Keuringsverslag van een elektrische laagspanning- en zeer lage spanningsinstallatie

NIET CONFORM

Straatnaam Mandsteenweg
Huisnummer 18
Busnummer
Postcode 1785
Gemeente MERCHTEM
Land België

Controlebezoek van een huishoudelijke installatie volgens (KB 08/09/2019) - AREI Boek 1- 6.5. en 4.2.4.3.

Hoek Mandsteenweg - Lombardenveld
Woning D 0.2

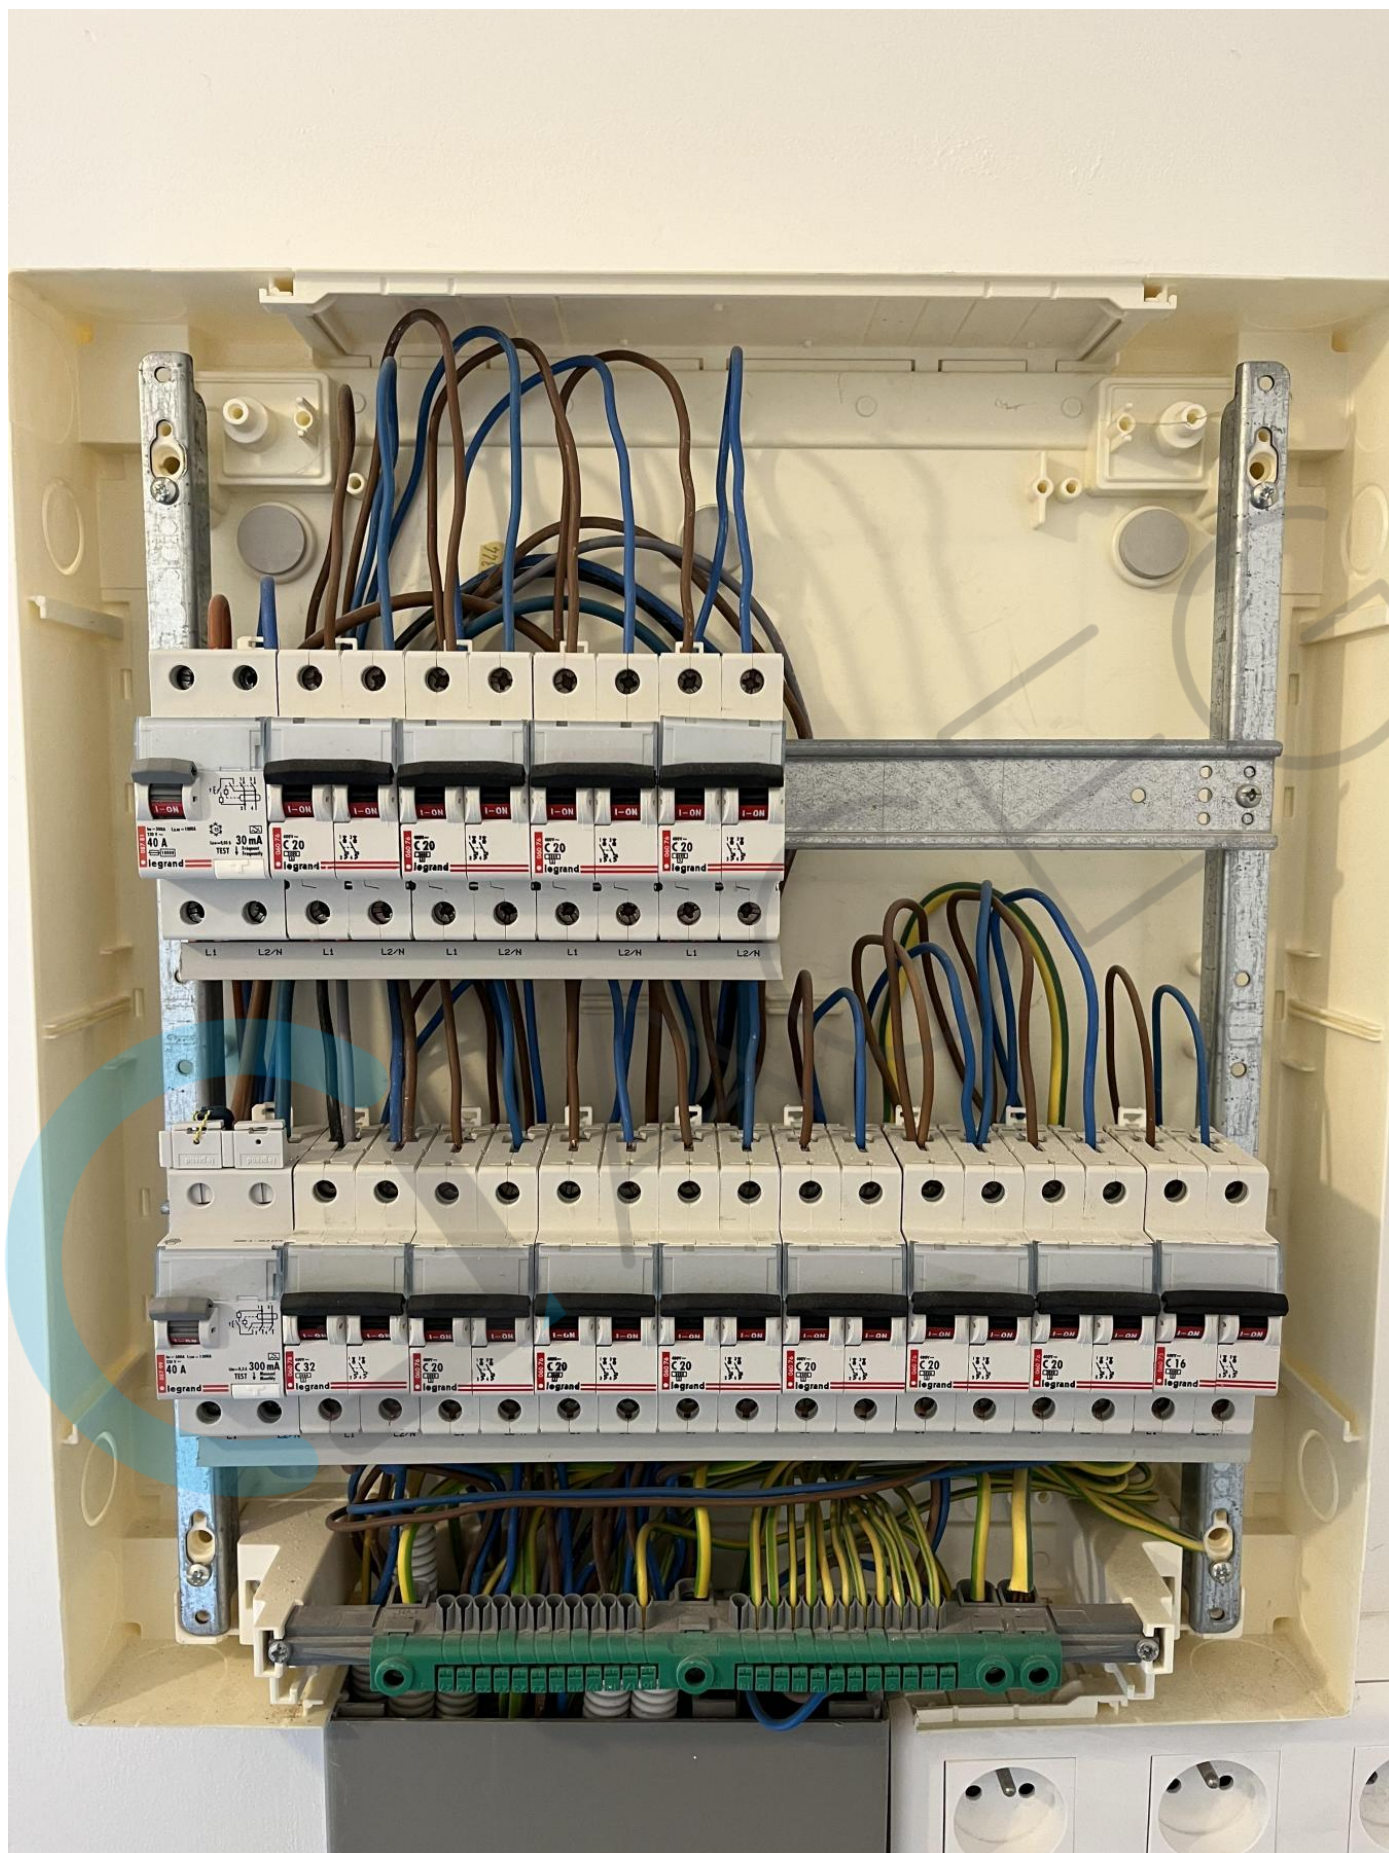
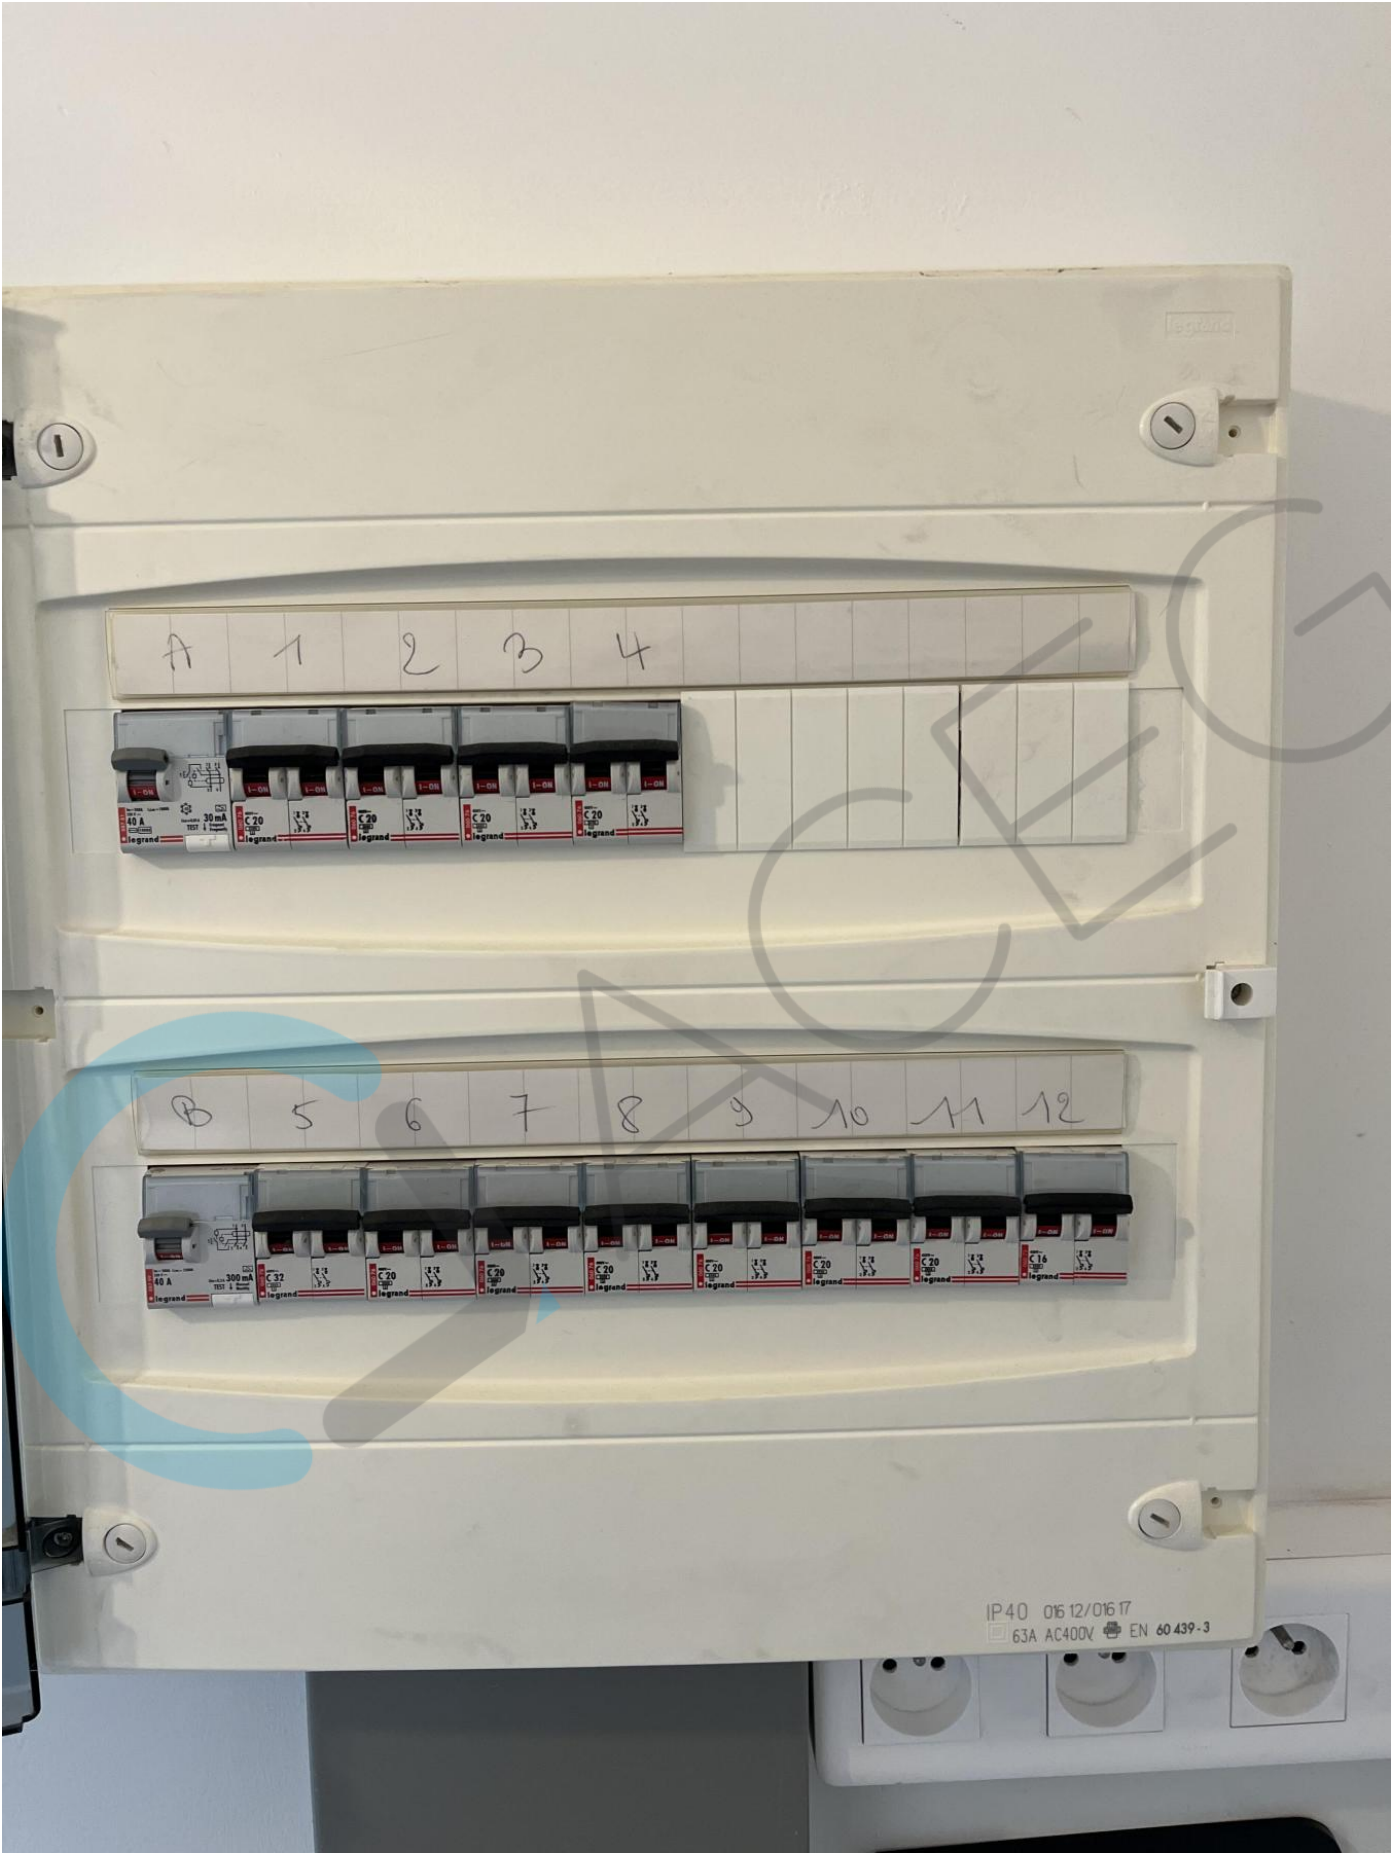
- I1.01 Eëndraadschema van de installatie is niet aanwezig. (Boek 1 Afdeling 2.12 - 2.13 en 3.1.2)
- I1.04 Situatieschema van de installatie komt niet overeen met de werkelijkheid. (Boek 1 Afdeling 2.12 - 2.13 en 3.1.2)
